**Demande d'autorisation inter-préfectorale de construire et d'exploiter  
un ouvrage de transport de gaz naturel- Canalisation DN200  
de Saint-Julien de Briola (11) à Roumengoux (09)  
Demande de déclaration d'utilité publique associée au projet Laurabuc- Verniole  
Dossier de demande d'arrêt définitif partiel des parties déviées**

**déposé par la société TEREGA**

**Avis de l'Autorité environnementale  
Au titre des articles L122-1 et suivants du Code de l'environnement**

**N° saisine : 2020-8224  
Avis émis le 3 mars 2020  
N° MRAe 2020APO21**

Figure 14 : Les différentes variantes étudiées

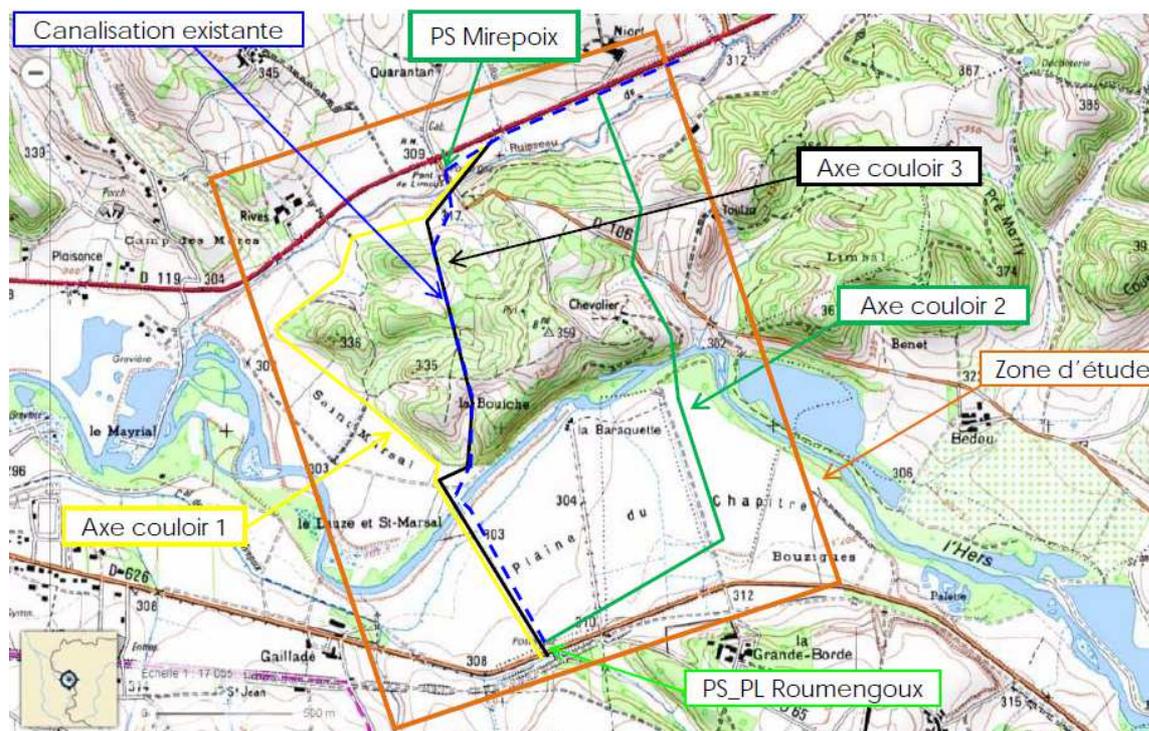
La MRAe note favorablement la méthodologie de présentation ayant permis de déterminer le choix final d'implantation du couloir de moindre impact : la description est claire, pédagogique et permet de comprendre les choix opérés à toutes les échelles de l'aire d'étude .
